## 第5回廃炉創造ロボコン ルールに関する質問への回答

2020/5/18

廃炉創造ロボコン実行委員会

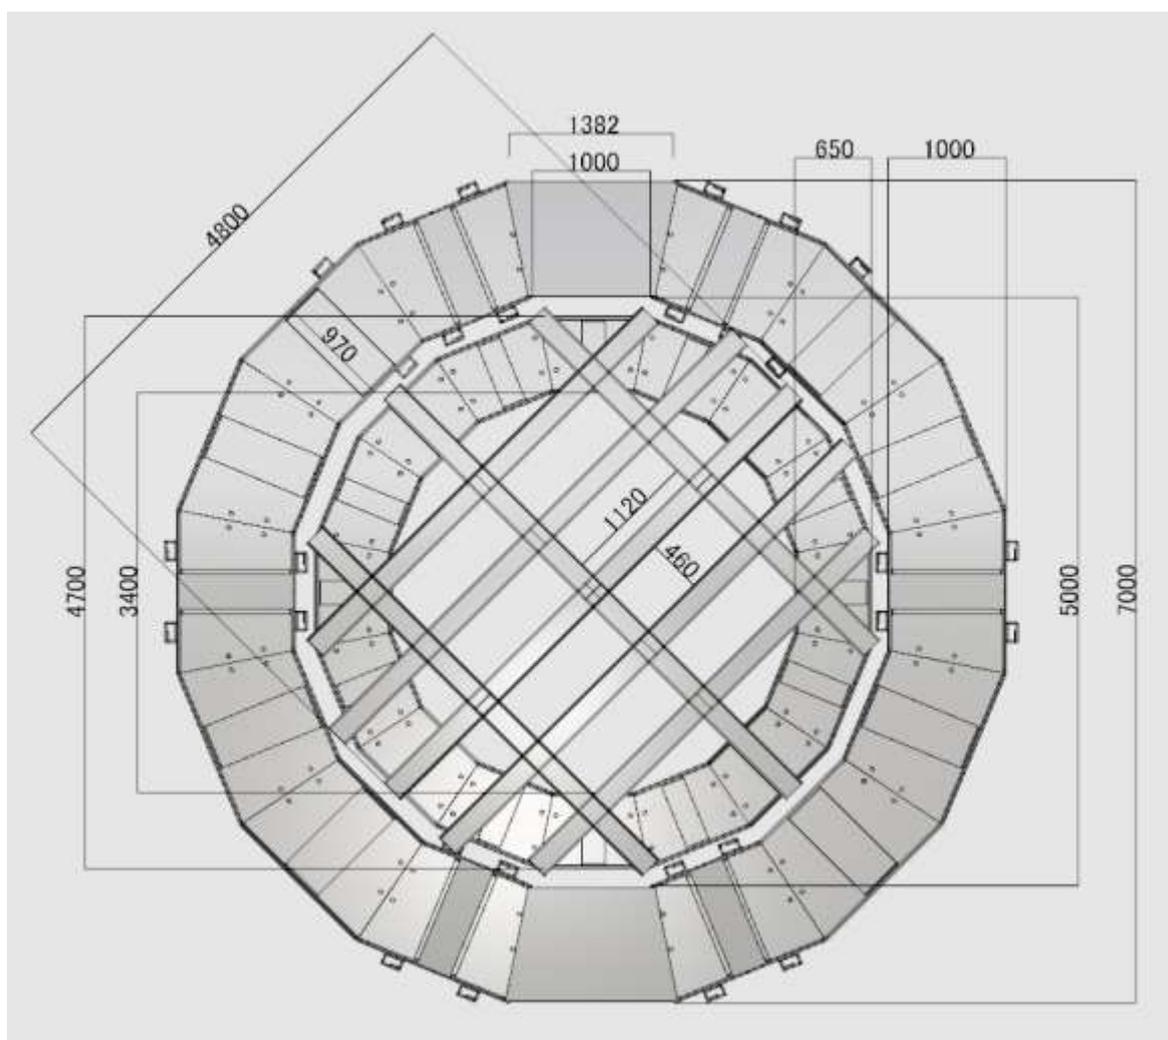
Q1ペDESTALモックアップの詳細寸法について  
(プラットフォームの直径及び、開口部の大きさなど)

ペDESTALの設計寸法は下記の通りです。ただし、ダンボール製モックアップのため寸法に誤差はあります。

開口部の大きさは50cm×50cmを予定しています。
